Mediante la presente nota, hacemos entrega del documento respuesta, a la nota aclaratoria N° DRCOL-SEEIA-AC-010-0103-2023, generada por la regional, que a bien Usted dirige. Nota aclaratoria, surgida durante el proceso de Evaluación del Estudio de Impacto Ambiental denominado “**ADECUACIÓN DE TERRENO, PARA CENTRO COMERCIAL**”, categoría 1. Proyecto, a desarrollarse en finca con código de ubicación 3012, Folio Real N° 30380608, con superficie de cinco mil (5000) metros cuadrados. localizada en el corregimiento San Juan, provincia de Colón.

## Respuesta a Nota Aclaratoria, por revisión del EsIA, Categoría I

Objetivo: Se tiene como objetivo dar respuesta a la nota DRCL-SEEIA-AC-010-0103-2023, generada durante el proceso de revisión y análisis del Estudio de Impacto Ambiental, categoría I, para el proyecto adecuación de terreno para centro comercial, a desarrollar en finca, ubicada en corregimiento de San Juan, provincia de Colón.

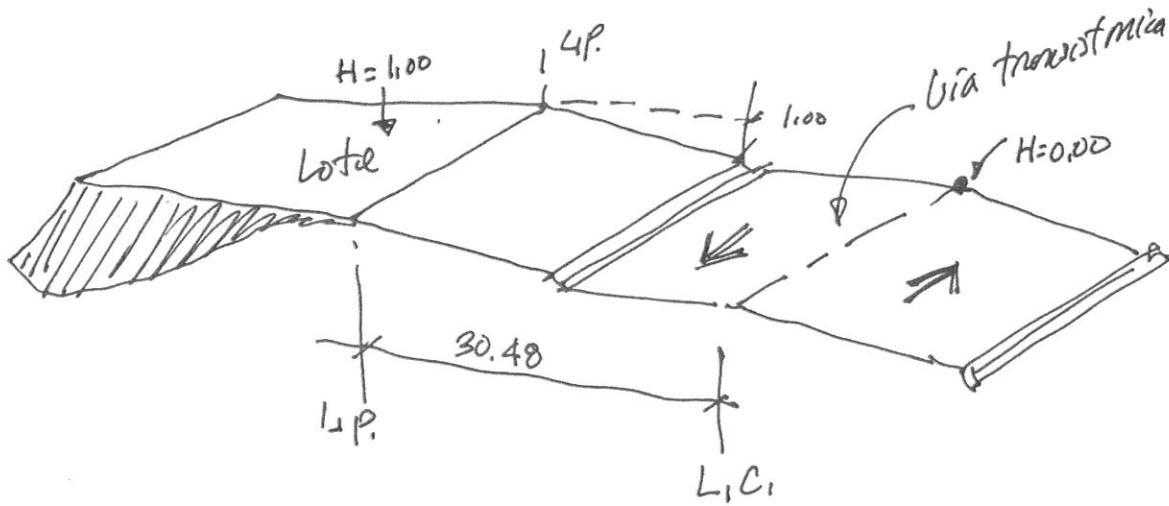
2. En la página 17, sección 5.0 DESCRIPCIÓN DEL PROYECTO se describe lo siguiente [...] *Con el proyecto "ADECUACIÓN DE TERRENO, PARA CENTRO COMERCIAL", se pretende adecuar una finca con superficie de media (0.5) hectáreas, con código de ubicación 3012 y Folio Real N° 30380608. [...] por otro lado en la página 22 sección 5.4.2 CONSTRUCCIÓN se expresa [...] Se iniciarán los trabajos despeje y descapote, que consistirá en el retiro de la capa vegetal y raíces. El material, una vez, picado, se hará parte del mismo terreno. También en paralelo se realizará la tala y troceado de los árboles. Terminadas estas actividades se realizará un levantamiento demarcación del área de trabajo para proceder con los trabajos rellenos de puntos más bajos con material tomado los Estudio de Impacto Ambiental- Categoría I. Proyecto "Adecuación de terreno, para Centro Comercial" 23 puntos más altos de la misma finca, con su debida compactación al 100% según los parámetros obtenidos de prueba de Proctor estándar, que se llevaran a cabo, en pruebas consecutivas. Para realizar las actividades de relleno se podrán realizar directamente con tractor o retroexcavadora mecánica y camiones volquetes, para distribución del material a las distancias donde se requiera llenar, dentro del globo de terreno. [...] no obstante y por lo antes expuesto se debe aportar lo siguiente:*

- Aclarar si la altura de relleno se hará a nivel de la vía principal transístmica y residencias colindantes o de otra manera; explique con detalles.
  - A que altura se elevará el relleno planteado.

- Cuál es el volumen aproximado en metros cúbicos del material a utilizar
  - A pesar de que no se construirá campamentos, especificar si se contempla área de

- a) El relleno y corte se realizará buscando el nivel de la vía Boyd Roosvell, manteniendo los 30,48 mts del centro de vía. Ver esquema.

Se rellenará sólo un 20% del lote. El material a utilizar será del corte del montículo existente en el terreno.

- b) Se elevará 1:00 metros sobre el nivel de calle, con respecto al centro de la calle. Ver esquema. L.P (línea de propiedad, y L.C. (línea del centro de calle).

- c) Área de relleno:  $1200 \text{ m}^3$  y Corte:  $450 \text{ m}^3$ .

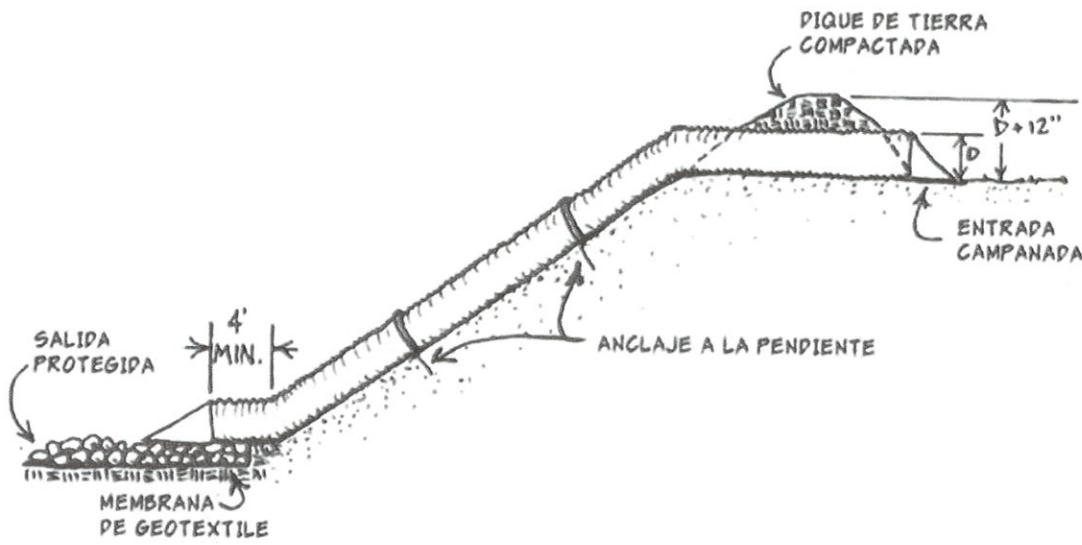
5. En campo se observó la colindancia del área del proyecto con la de un camino de acceso utilizado por los colindantes hacia la parte frontal, así como también la parte más posterior; por lo antes expuesto:
  - a. Detallar qué medidas se tienen plasmadas para no afectar el paso a estas residencias.

Ese camino existente, también se observa en fotografía Nº 5, parte del EsIA, titulada: uso actual de sitio colindante al polígono de interés. Como se observará se trata de un camino de tierra. Unas de las medidas, para no afectar el mismo, es no utilizarlo como sitio de estacionamiento, ni para resguardo de ninguna de las maquinarias a utilizar.

Por otro lado, es de nuestro interés, contar con todos los permisos requeridos para el proyecto de adecuación del terreno, de tal manera que se pueda iniciar todas las labores a darse en el polígono, en temporada seca, para no tener que trasegar en tiempo de lluvia.

De tener que trasegar en temporada de lluvia, el promotor se compromete, a través de este documento, a llevar a cabo actividades de restauración de la vía. Restaurar, significa que se logren las condiciones encontradas, previo al inicio de la obra, mismas condiciones observadas en la fotografía Nº 5.
